250FH 20品～60A品の端子形状変更のお知らせ

250FH-**, 250FH-**S, 250FH-**UL, 250FH-**SUL

3. 変更内容

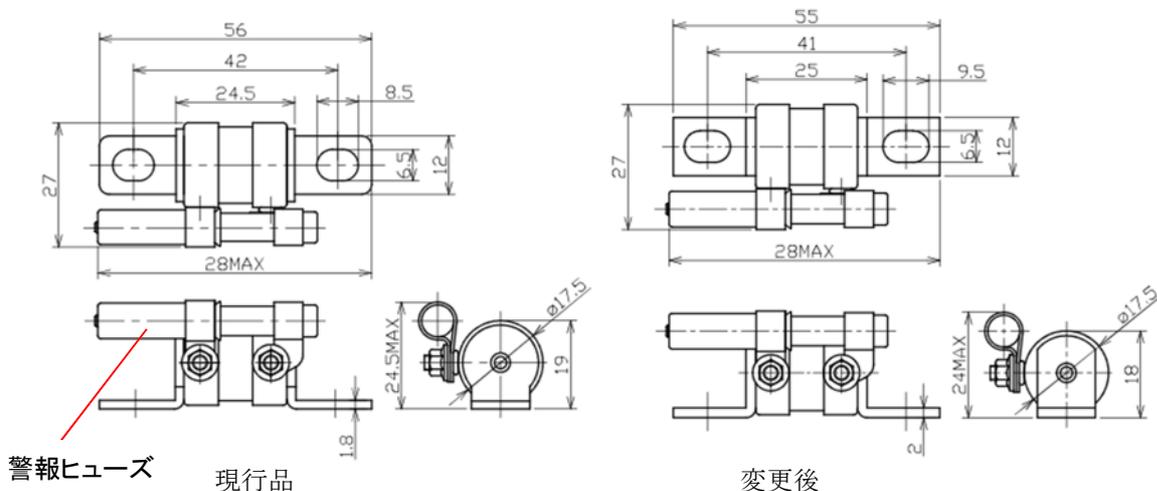
端子のみ変更(他の部品は変更ありません)

これにより、下記のとおり外形寸法の一部が変更になります。

尚、取付ピッチは 42 から 41 に変更されますが、その分端子穴の長寸が広がっているため、取り付け互換性が保たれております。

この部分の形状・板厚が変更になります
(この写真は変更後の製品です)

※図は警報ヒューズ付です(品名末尾に”S”または”SUL”)
